RESOLUCIÓN No.

POR MEDIO DE LA CUAL SE TOMAN UNAS DETERMINACIONES DENTRO DEL TRÁMITE DE EVALUACIÓN A DETALLE DE UNA RONDA HÍDRICA DEFINIDA CON LA RESOLUCIÓN 0957 DE 2018 DEL MINISTERIO DE AMBIENTE Y DESARROLLO SOSTENIBLE

Que en Informe Técnico No. IT-06136 del 05 de septiembre de 2025, evalúa la información allegada por el interesado y, se observa que:

Figura 1. MDT (Modelo Digital de Terreno) empleado para el acotamiento de la ronda hídrica de la Qda. La Mosca (RE-09272-2021), tramo de influencia predios con FMI: 020-17827 y 020-40059. Fuente: Cornare, 2021

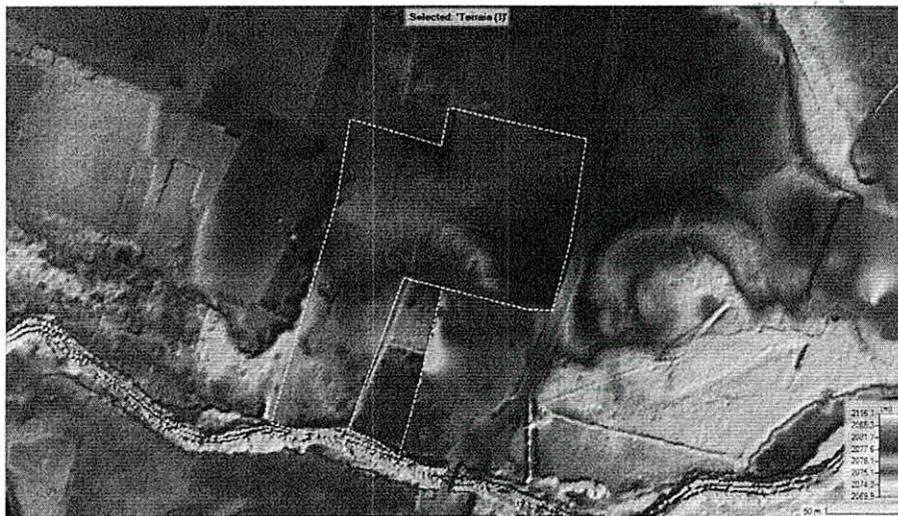
DEM: NO se anexa el MTBD con resolución de 20 cm x 20 cm mencionado en el informe técnico, por lo cual no es posible validar la configuración topobatimétrica utilizada para el tránsito de crecientes. Además, dicho insumo es fundamental para realizar un análisis comparativo del modelo digital de terreno (MDT) mediante el cual se delimitó la ronda hídrica establecida en la Resolución No. RE-09272 del 30 de diciembre de 2021.

De manera preliminar, y a partir de un análisis exclusivamente visual, dado que se carece del insumo correspondiente al MTBD referenciado, se evidencian diferencias significativas en la geomorfología del área de estudio, particularmente en la conformación de un presunto llano antrópico dentro del predio identificado con los FMI: 020-17827 y 020-40059, tal como se presenta a continuación:
